茨城県原子力安全対策委員会  
東海第二発電所  
安全性検討ワーキングチーム（第23回）  
ご説明資料

# 敦賀発電所 2号機審査資料の不適合事案による 東海第二発電所への影響について

2023年3月29日

日本原子力発電株式会社

令和2年2月7日 第833回審査会合 審査資料  
「参考資料3 ボーリング柱状図・コア写真」(抜粋) (赤枠、白枠を加筆)

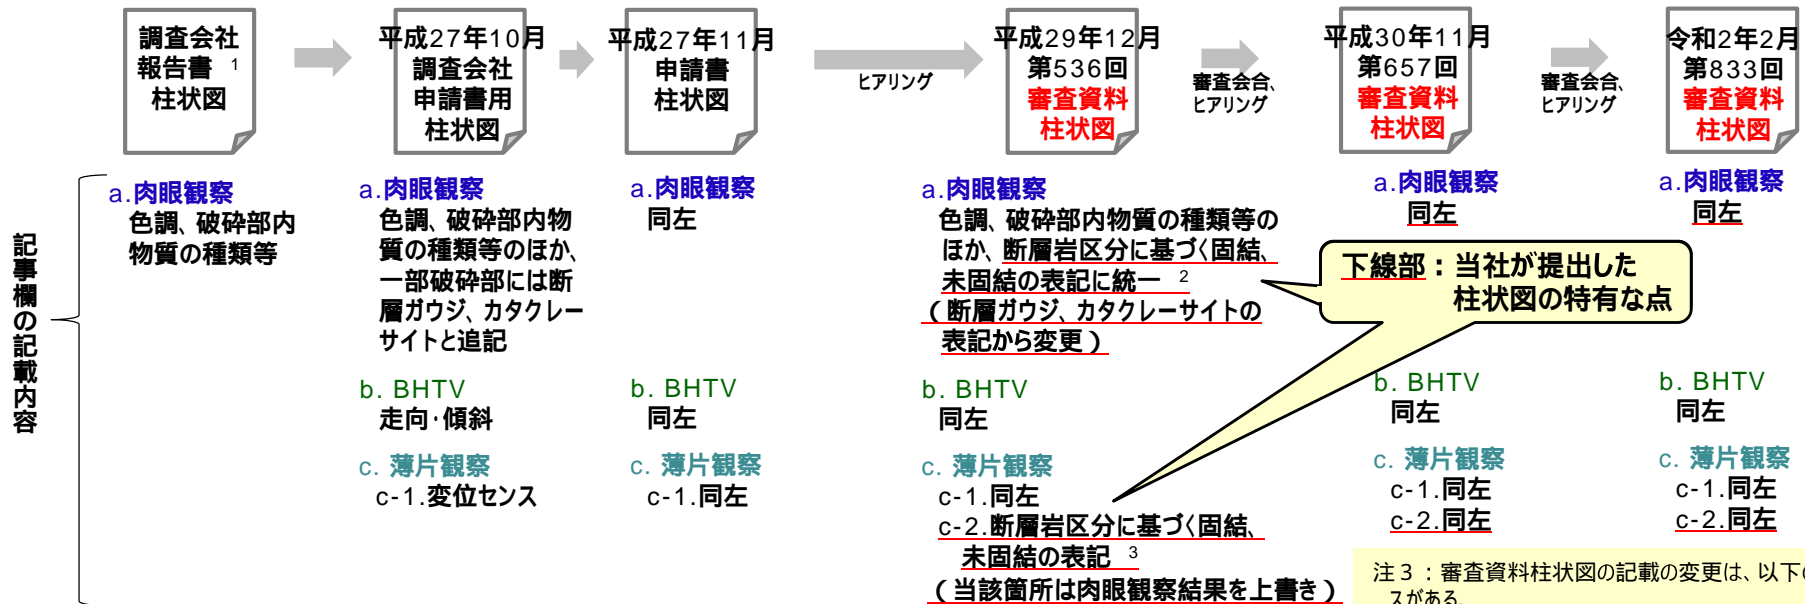
- 令和2年2月7日の第833回審査会合において、原子力規制庁より、当社が提示した**審査資料「ボーリング柱状図・コア写真」**の柱状図記事欄に関して、**ボーリングコアの肉眼観察結果に基づく記載を削除して、コアの薄片試料の顕微鏡による観察結果に基づく記載へ変更している箇所があることは不適切である旨のご指摘**をいただいた。
- 本件に関するご指示については、令和2年2月14日の第835回審査会合、令和2年6月4日の第865回審査会合及び令和2年10月30日の第916回審査会合でご説明した。

平成30年11月30日第657回審査会合で提示した審査資料では、コアの肉眼観察に基づく断層岩区分(評価)の記載<sup>1</sup>としていた。

第833回審査資料では、上記の肉眼観察に基づく記載を削除し、コアの薄片試料の顕微鏡による観察結果に基づく断層岩区分(評価)の記載<sup>2</sup>へ変更(上書き)していた。

第15回WT 資料1-2 (P.26)

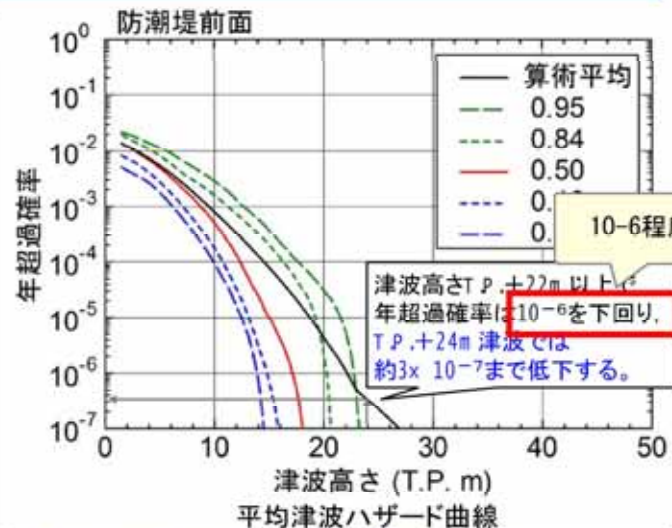
“ $10^{-6}$ を下回り”を“ $10^{-6}$ 程度”に変更

本資料作成時には、グラフを読んで記載したが、デジタル値を確認したところ、わずかに $10^{-6}$ を上回っていた。

本グラフでは、津波高さT.P.+22m以上では年超過確率が十分に低いことを示すことが目的である。

敷地に遡上する津波として、さらに確率が低いT.P.+24m津波を想定し遡上解析を行う根拠として活用したものであり、本グラフの定量的評価を厳密に求めるものではない。

第15回WT 資料1-2補足 (P.26)

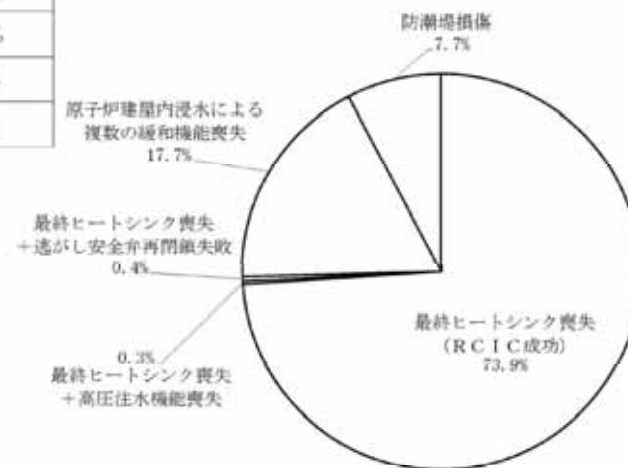
最新化  
蓄電池枯渇後RCIC停止

事故シーケンスの概要の一部を変更

有効性評価の事故シーケンスの概要に係る記載であり、有効性評価の内容（結論）には影響しない。

第15回WT 資料1-2補足 (P.42)

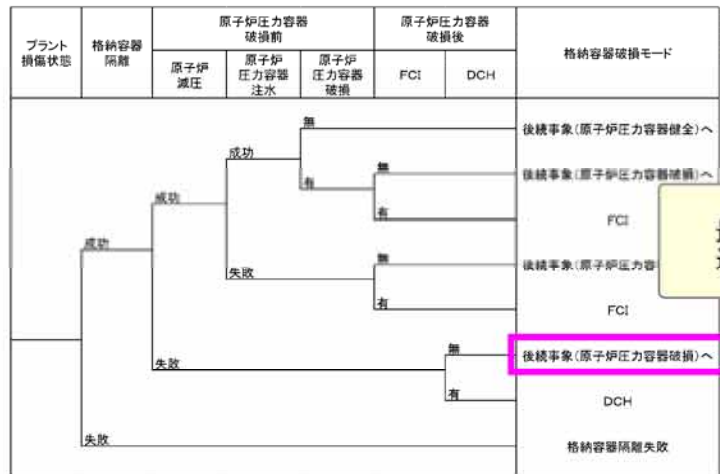
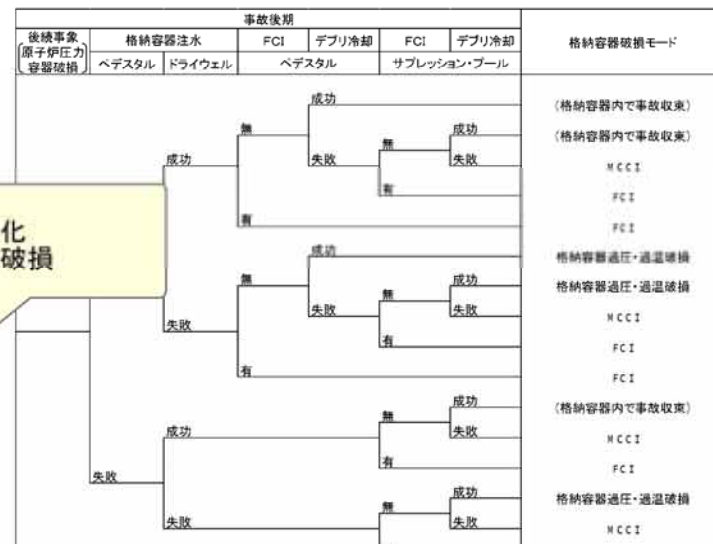
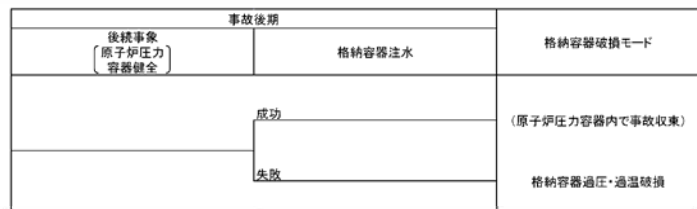
最新化  
過温破損

**＜変更＞**  
事故シーケンスのイベントツリーのモードに係る一部の記載を変更（紫枠内）  
WTでの説明以降に、許認可審査においてNRAコメントを踏まえて審査資料の記載が改訂された。

**＜影響評価＞**  
有効性評価の事故シーケンスの概要に係る記載であり、有効性評価の内容（結論）には影響しない。

## 第11回WT 資料2-7（事故対応基盤について（放射線防護具類等への対応）P.5）

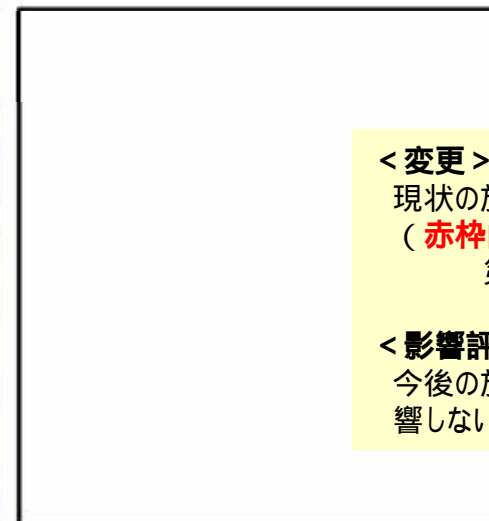
現状の放射線防護具の配備数  
(赤枠内)

第16回WT(2020/10)以降  
に配備数を変更した

今後の放射線防護具の配備数には影  
響しない

## 第11回WT 資料2-8（事故対応基盤について（緊急時対応資機材への対応）P.24）

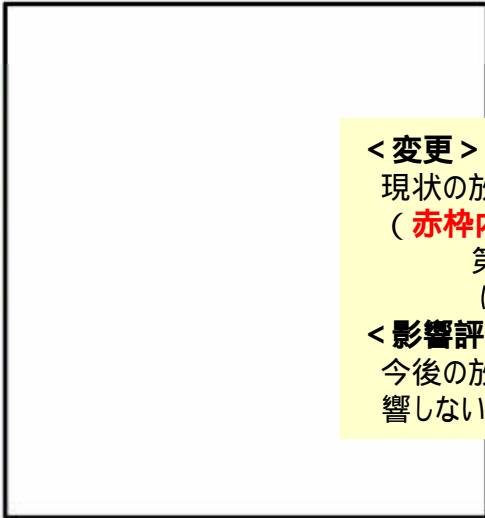
<変更>  
現状の放射線防護具の配備数  
(赤枠内)  
第16回WT(2020/10)以降  
に配備数を変更した

<影響評価>  
今後の放射線防護具の配備数には影  
響しない

## 第11回WT 資料2-6 (P.6)

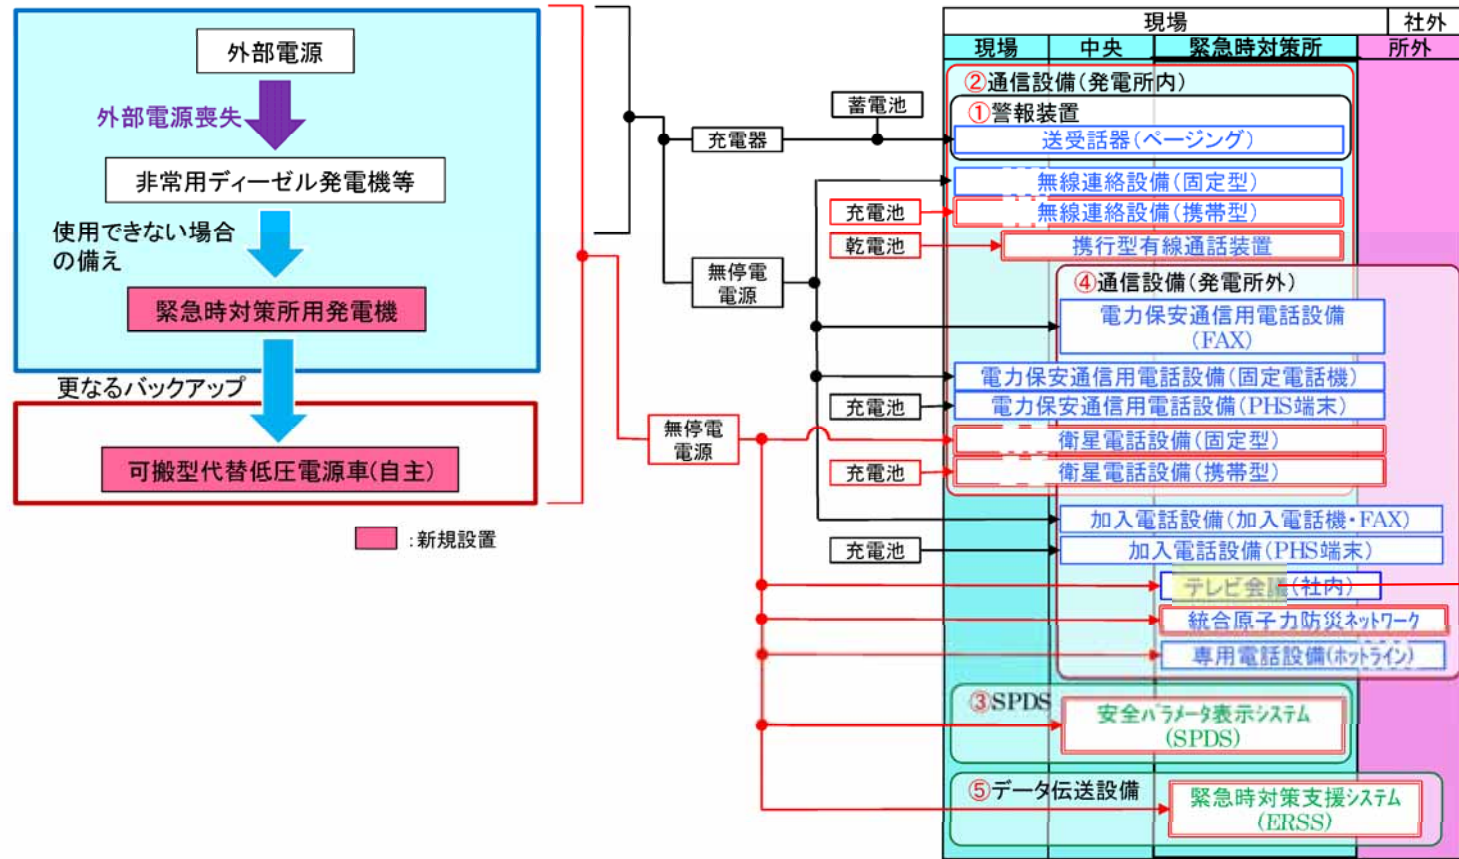
<正しくは>  
「専用電話設備」と記載すべき

<影響評価>  
他で使用している記載との不整合であり、  
内容には影響しない

## 第11回WT 資料2-6 (P.14)

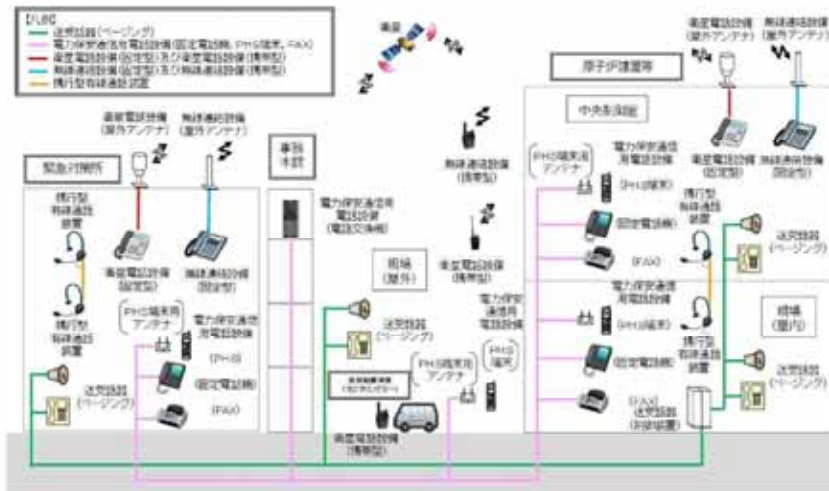
正しくは、「通話装置」と記載すべき  
(通話装置と記載)

単純誤記であり、内容には影響しない

第11回WT 資料2-6 (P.18)

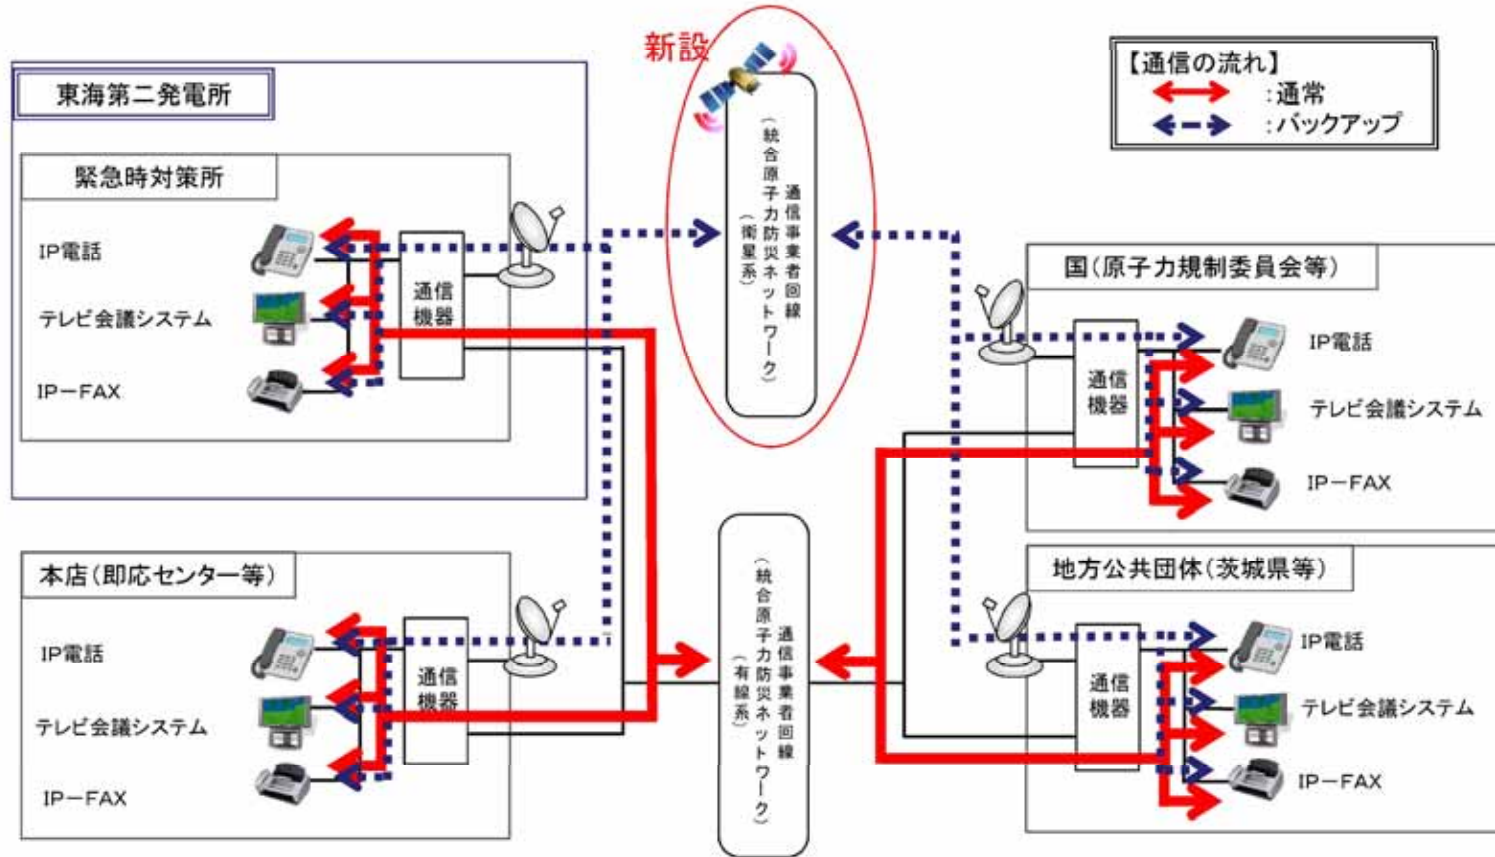
正しくは、  
2-6-9と記載すべき

参照先の誤記であり、内容には影響しない

## 第11回WT 資料2-6（P.19）

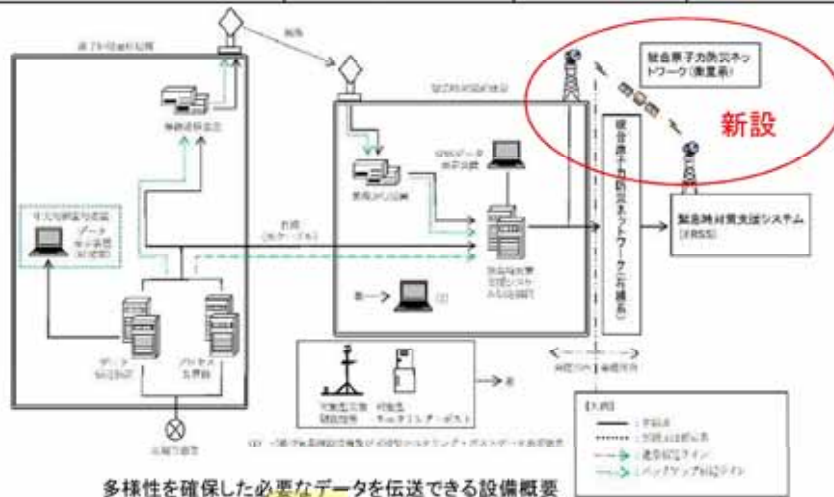
正しくは、  
2-6-10と記載すべき

<影響評価>  
参照先の誤記であり、内容には影響しない

## 第11回WT 資料2-6 (P.20)

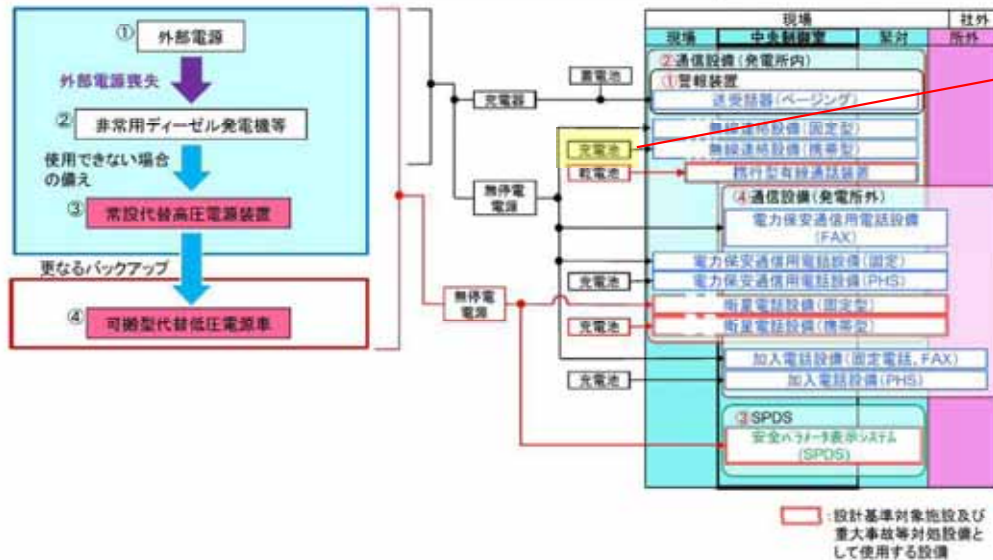
「充電池」は赤枠とすべき

「2-6-7再掲」を記載すべき

< 影響評価 >  
 色の不整合、「再掲」の記載不足であり、内容には影響しない

## 第11回WT 資料2-6 (P.21)

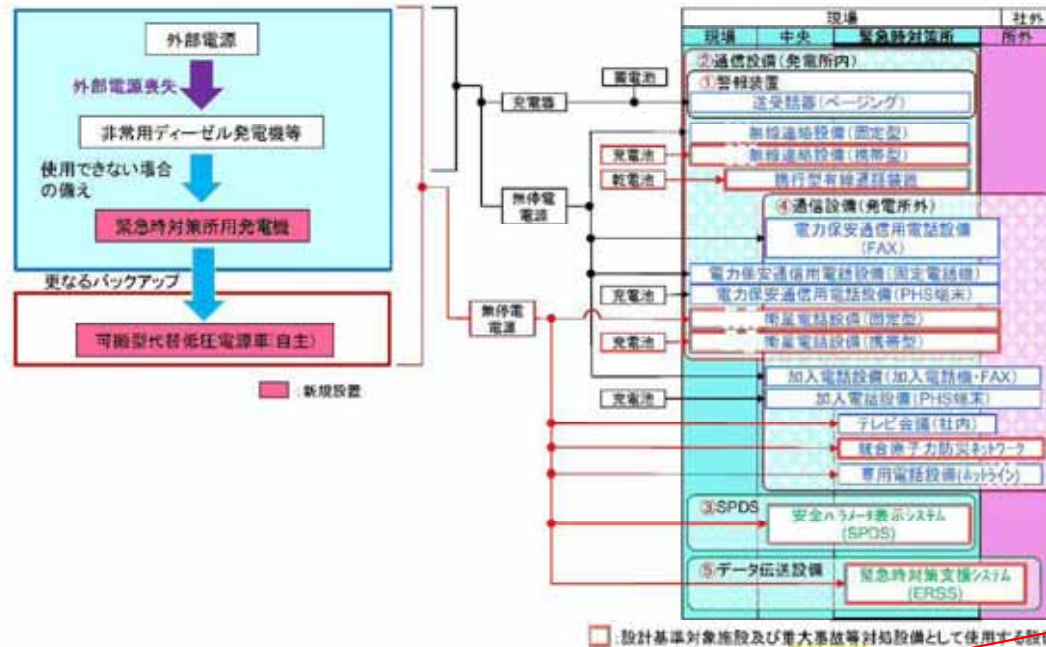
「2-6-8再掲」を記載すべき

< 影響評価 >  
「再掲」の記載不足であり、内容には影響しない

第15回WT 資料1-2 (P.105)

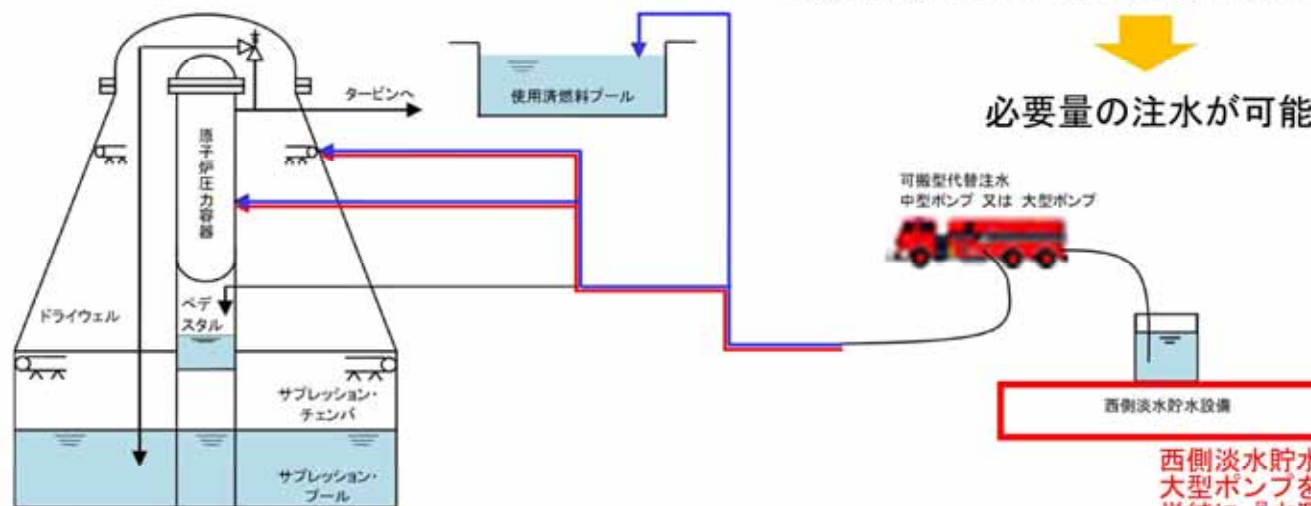
“西側淡水貯水設備”を“水源等”

誤記

西側淡水貯水設備では、大型ポンプを使用しないため、単純に『水源』等と記載する

左記の注水系統図は、可搬型代替注水ポンプ（中型ポンプ、大型ポンプ）は屋外の淡水タンクを水源として原子炉注水が可能となることを示すものであるため、本ページに示す各注水ケースの注水量の評価には影響しない。
